Бюллетень технического обслуживания

Двигатель NR: расход масла

AURIS; COROLLA; IQ; URBAN CRUISER; VERSO-S;
YARIS

EG-0095T-1112

ИНФОРМАЦИЯ О ПРОИЗВОДСТВЕННЫХ ИЗМЕНЕНИЯХ

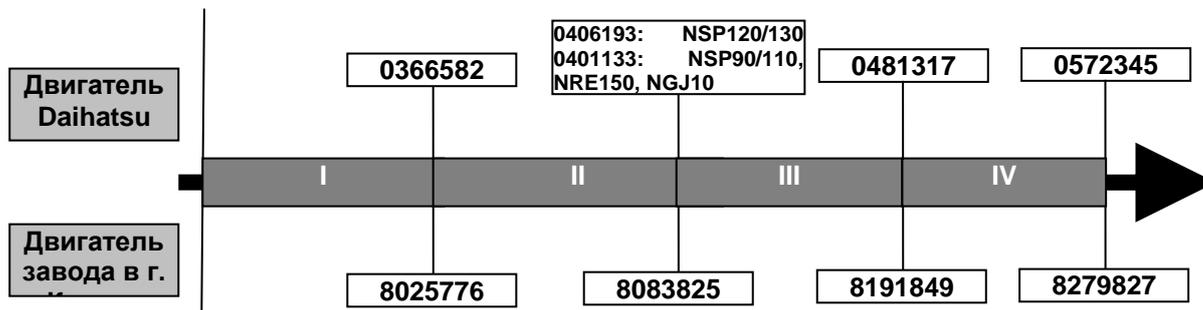
ПРОИЗВОДСТВЕННОЕ ИЗМЕНЕНИЕ

Были внесены изменения в процесс производства следующих деталей:

- (1) Крышка головки блока цилиндров
- (2) Форсунка маслосистемы
- (3) Поршень в сборе с пальцем
- (4) Комплект поршневых колец

Завод-изготовитель двигателя	Вступает в силу для двигателей с номерами	Вводится в действие на Заводе-изготовителе двигателя
Шига (Daihatsu)	После 0572345	После 29.01.2013 г.
Камиго (Toyota)	После 8279827	После 04.02.2013 г.

- Номера двигателей, изготовленных Daihatsu, начинаются с "0"
- Номера двигателей, изготовленных на заводе в г. Камиго, начинаются с "8"
